エアバッグ装置（インフレーター）に関するリコール情報

リコール届出一覧表

リコール開始日	平成29年7月14日
リコール届出番号	外 - 2511
届出者の氏名又は名称	プジョー・シトロエン・ジャパン株式会社 代表取締役 クリストフ・フレゾ (制作業：フランス共和国) (制作者名：オートモビル・シトロエン) (問い合わせ先：0120-55-4106 シトロエンコール)
不具合部位(部品名)	エアバッグ装置（インフレーター）
基準不適合状態にあると認められる構造、装置又は性能の状況及びその原因	運転席または助手席用のエアバッグのインフレーター（膨張装置）において、ガス発生剤の取違防止が不適切であった場合、高い温度の環境下で温度変化を繰り返すと、ガス発生剤が劣化することがある。そのため、エアバッグ展開時にインフレーター筒体が破壊するおそれがある。
改善措置の内容	車両により搭載しているエアバッグのインフレータの種類が異なるため、仕様に応じて以下の改善措置を行う。 1. 運転席用エアバッグユニットを対象品と交換する。 2. 運転席用と助手席用のエアバッグユニットを対象品と交換する。
不具合件数	0件
事故の有無	0件
発見の動機	本国からの情報による。
自動車使用者及び自動車分解整備事業者へ周知するための措置	使用者：電話・ダイレクトメールにて通知する。 自動車分解整備事業者：日延連発行の掲載誌へ掲載する。 自動車検査官：別添添付票には、運転席乗客ドア開口部のドアロックストライカー付近に外-2511のステッカーを貼付する。

改善箇所説明図

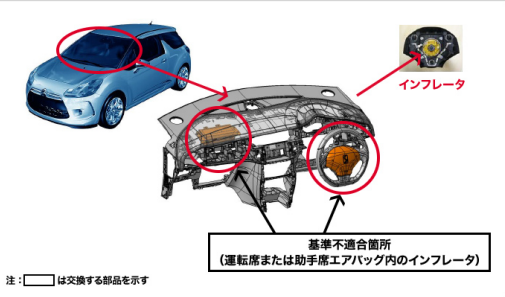
運転席または助手席用のエアバッグのインフレーター（膨張装置）において、ガス発生剤の取違防止が不適切であった場合、高い温度の環境下で温度変化を繰り返すと、ガス発生剤が劣化することがある。そのため、エアバッグ展開時にインフレーター筒体が破壊するおそれがある。

車両により搭載しているエアバッグのインフレータの種類が異なるため、仕様に応じて以下の改善措置を行う。
1. 運転席用エアバッグユニットを対象品と交換する。
2. 運転席用と助手席用のエアバッグユニットを対象品と交換する。

運転席ドアストライカー取り付けボルトの1つに黒ペイントを塗る。
